**AVIS RELATIF À LA PROTECTION
CONTRE LES EVENTUELS EFFETS NOCIFS ET NUISANCES
PROVOQUÉS PAR LES RAYONNEMENTS NON IONISANTS
GÉNÉRÉS PAR DES ANTENNES ÉMETTRICES STATIONNAIRES**

Commune : NAMUR - Exploitant : ORANGE

Référence exploitant : 160N1_1 / 30022N1_1 / 40022N1_1 / 50022N1_1

Rapport n° 2722 / 2024

Figure 1 : Vue en plan des lieux de séjour et des points de contrôle

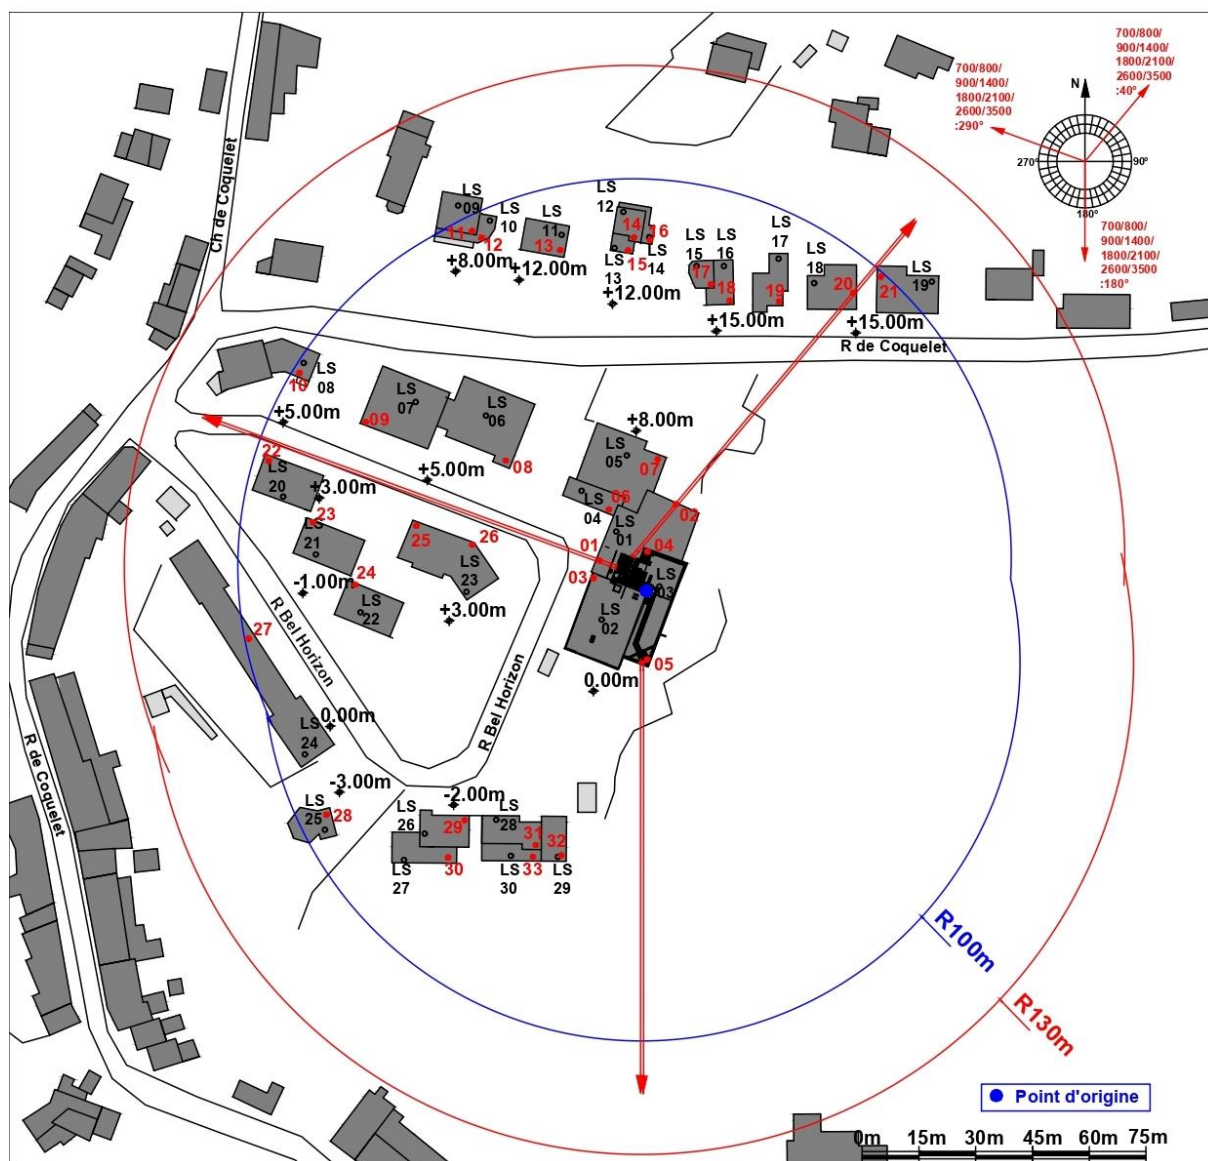
Les fréquences d'émission, la puissance rayonnée par chacune des antennes et leur gain permettent de déterminer le rayon de la zone à analyser. Tout dépassement de la limite par installation est exclu en dehors de cette zone. Le tableau 2 reprend les 35 LS² pour lesquels l'indice d'exposition est le plus élevé. Les différentes colonnes indiquent :

- le numéro du point de contrôle repris sur un des plans de la figure 1;
- le numéro du LS dans lequel se trouve le point de contrôle de la 1^{ère} colonne ;
- l'atténuation d'obstacle prise en compte pour le calcul de l'indice d'exposition dans le LS ;
- le résultat du calcul de l'indice d'exposition.

En ce qui concerne les antennes de l'installation mentionnées dans le tableau 1, la distance maximale à laquelle la limite pourrait être atteinte, à l'extérieur, est égale à 117,2 m. S'il n'y a pas de LS à une distance inférieure, les antennes respectent forcément la limite d'immission.

Dans le cas des LS situés à l'intérieur des bâtiments, une atténuation d'obstacle est prise en compte et il en résulte que la distance maximale à laquelle la limite pourrait être atteinte se réduit à 83,0 m.

Figure 2 : Vue en plan des installations d'antennes dans un rayon de 300 mètres autour de l'installation faisant l'objet de la demande d'avis

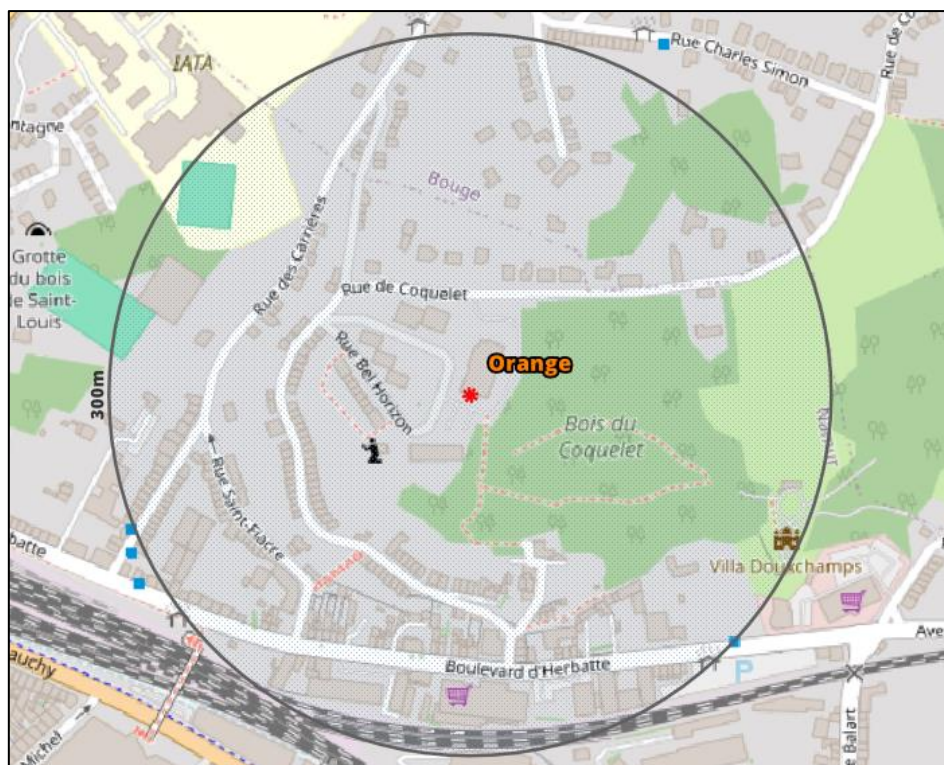
Le plan en projection verticale de la figure 2 indique la localisation des installations d'antennes émettrices stationnaires visées par le décret et situées dans un rayon de 300 mètres autour de l'installation référencée dans le paragraphe 2 et localisée au centre du cercle. Les données de localisation de ces antennes et les avis correspondant sont accessibles via le cadastre en ligne des antennes émettrices stationnaires⁸. Les installations prises en compte dans l'évaluation du respect de la limite cumulative sont les installations d'antennes émettrices déclarées en service par l'exploitant à la date du présent avis, à l'exception de l'installation référencée dans le paragraphe 2 et éventuellement d'autres installations ayant fait l'objet d'une demande d'avis à la même date et qui sont situées à l'intérieur de la zone de 300 mètres de rayon.

- a) il y a au plus 4 installations d'antennes émettrices stationnaires présentes dans la zone d'évaluation de 300 mètres de rayon représentée dans la figure 2, y inclus l'installation référencée dans le paragraphe 2 : la limite cumulative définie à l'article 4, §2 du décret est nécessairement respectée dans les lieux de séjour à l'intérieur de la zone d'évaluation de 300 mètres de rayon ;

- b) il y a exactement 5 installations d'antennes émettrices stationnaires présentes dans la zone d'évaluation de 300 mètres de rayon représentée dans la figure 2, y inclus l'installation référencée dans le paragraphe 2 et il existe, pour 3 ou 4 de ces installations, un avis attestant le respect de la limite abrogée de 3 V/m : la limite cumulative définie à l'article 4, §2 du décret est nécessairement respectée dans les lieux de séjour à l'intérieur de la zone d'évaluation de 300 mètres de rayon ;

- c) dans tous les autres cas, il a été vérifié que la limite cumulative définie à l'article 4, §2 du décret n'est pas dépassée dans les lieux de séjour sur base du nombre d'installations localisées dans la zone d'évaluation de 300 mètres de rayon représentée dans la figure 2, de leur localisation ainsi que des données inscrites dans la figure 1 et au paragraphe 4 du présent avis et dans les avis attestant le respect de la limite par installation ou de la limite abrogée de 3 V/m relatifs aux autres installations reprises dans la figure 2.

Compte tenu des considérations ci-dessus, il apparaît que l'intensité du rayonnement électromagnétique généré, dans les lieux de séjour situés dans un rayon de 300 mètres autour de l'installation référencée dans le paragraphe 2, par l'ensemble des antennes émettrices stationnaires de l'ensemble des exploitants du même site d'antennes émettrices stationnaires respecte la limite fixée à l'article 4, § 2 du décret.
